改善箇所説明図②

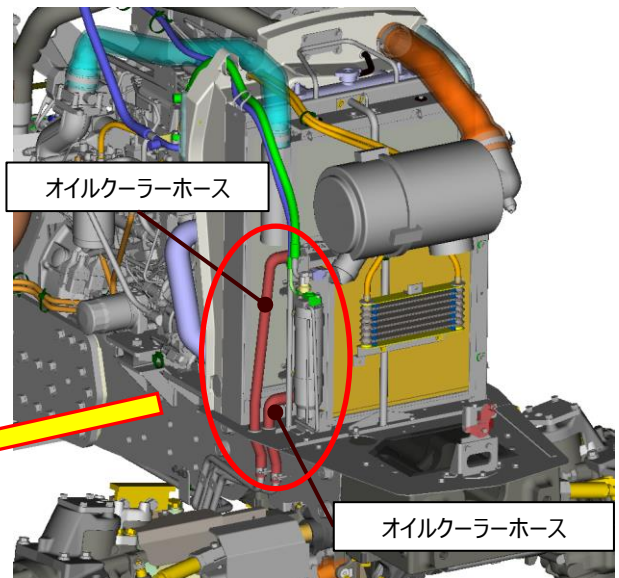
不具合発生箇所
改善後:形状変更

不具合発生箇所

農耕トラクタのオイルクーラーホースにおいて、ホースの形状が不適切なため、ホースに亀裂が発生することがある。そのため、エンジン振動等により亀裂が進展し油漏れが発生して、最悪の場合、トランスミッションが作動不良となり、走行不能になるおそれがある。

全車両、オイルクーラーホース(2本)を対策品に交換する。

ホースに白ペンでチェックにより識別
